2019년도 문화재위원회

제4차 민속문화재분과 회의록

- 일 시 : 2019. 6. 11.(화) 14:00
- 장 소 : 문화재청 대회의실
- 출석위원 : 석대권(위원장), 강옥희, 김왕직, 박선희, 유나경, 이향미, 정귀원, 조용현, 홍형순 (이상 9명)
- 심의내용 및 의결사항 : 이하 자료와 같음

12. 남양주 궁집 주변 건축행위 등 허용기준 조정

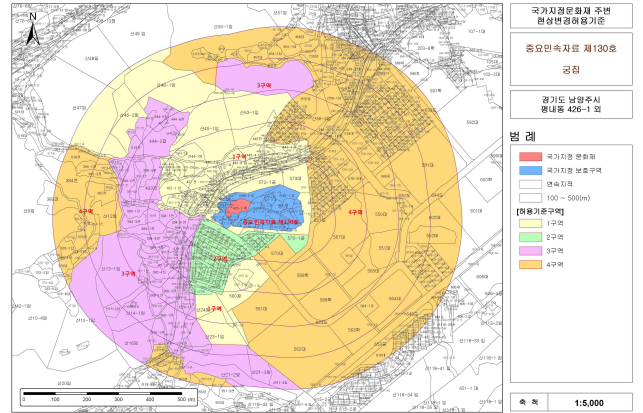
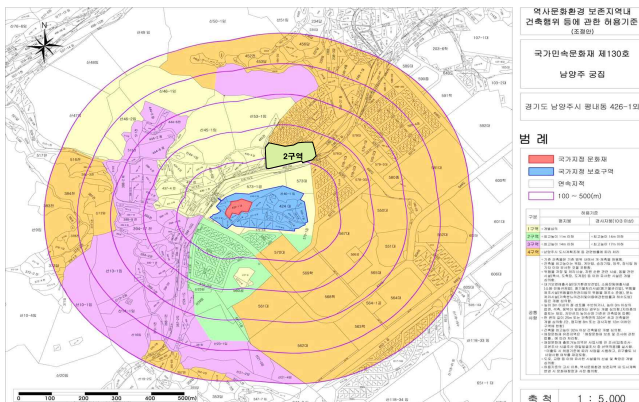
중심으로 그 주변지역은 1구역으로 존치하고 나머지 구역은 남양주시 안대로 2구역으로 존치하여도 문화재에 미치는 영향은 미미할 것으로 판단됨.

- 남양주 궁집 주변 현상변경 허용기준 조정안 중
 - 1) 경춘가도(6차선) 인접지역의 1구역(개별심의)을 3구역(평지붕 14m/경사지붕 17m)로 조정하는 안에 대하여는 기존의 주변 건물높이(11m 내외)를 감안하여 2구역(평지붕 11m/경사지붕 14m)으로 조정하는 것이 바람직하며
 - 2) 평내 도시공원 내 1구역(개별심의)에 대하여는 화길용주 묘터(조각지)를

- 원안가결
